リコール届出一覧表

リコール届出日：令和 4 年 5 月 17 日

リコール届出番号	外-3387	リコール開始日：準備出来次第	
届出者の氏名又は名称	Stellantisジャパン株式会社 代表取締役社長 兼 CEO ヘグストロム ポンタス (製作国： フランス共和国) (製作者名： オートモビル・プジョー) (問い合わせ先：0120-840-240 プジョーコール) (製作者名： DS Automobiles) (問い合わせ先：0120-92-6813 DS コール)		
不具合部位（部品名）	原動機（オンボードチャージャー及びEVCU）		
基準不適合状態にあると認める構造、装置又は性能の状況及びその原因	オンボードチャージャー及びEVCU（エレクトリックドライブブレーンスーパーバイザー ECU）において、オンボードチャージャーの基板の接続及びEVCUのソフトウェアが不適切なため、オンボードチャージャーに一時的な電圧変動が発生し、EV システムの故障と判断してしまい、警告灯点灯、警告メッセージの表示、及びモーターの作動停止が発生するおそれがある。このため、車両が走行中に停止し、停止後すぐに再始動できなくなるおそれがある。		
改善措置の内容	全車両、EVCU 及び関連するソフトウェア（バッテリーEV システム）を対策プログラムに更新する。また、オンボードチャージャーのシリアル番号を確認し、該当する場合はオンボードチャージャーを対策品に交換する。		
不具合件数	0 件	事故の有無	0 件
発見の動機	本国からの情報による。		
自動車使用者及び自動車特定整備事業者等に周知させるための措置	<ul style="list-style-type: none"> ● 使用者 : 電話・ダイレクトメールにて通知する。 ● 自動車特定整備事業者：日整連発行の機関誌へ掲載する ● 弊社ホームページに掲載する。

改善箇所説明図

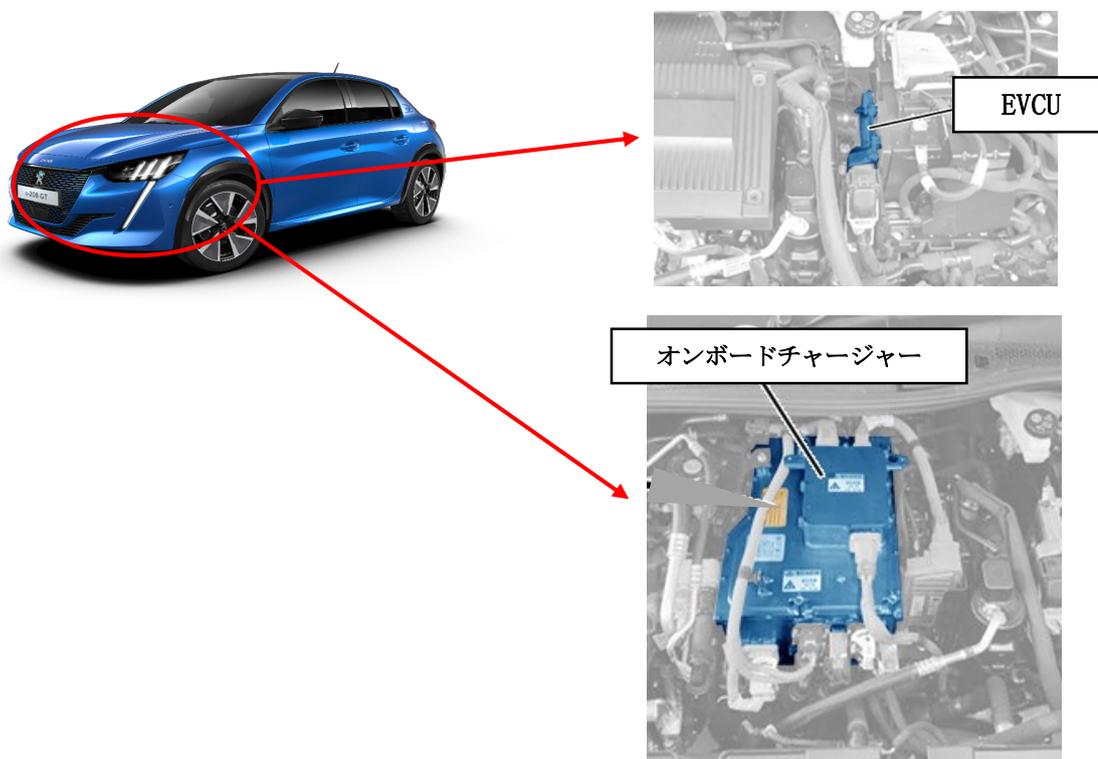
不具合の内容

オンボードチャージャー及び EVCU（エレクトリックドライブトランススーパーバイザー ECU）において、オンボードチャージャーの基板の接続及び EVCU のソフトウェアが不適切なため、オンボードチャージャーに一時的な電圧変動が発生し、EV システムの故障と判断してしまい、警告灯点灯、警告メッセージの表示、及びモーターの作動停止が発生するおそれがある。このため、車両が走行中に停止し、停止後すぐに再始動できなくなるおそれがある。

改善措置の内容

全車両、EVCU 及び関連するソフトウェア（バッテリーEV システム）を対策プログラムに更新する。また、オンボードチャージャーのシリアル番号を確認し、該当する場合はオンボードチャージャーを対策品に交換する。
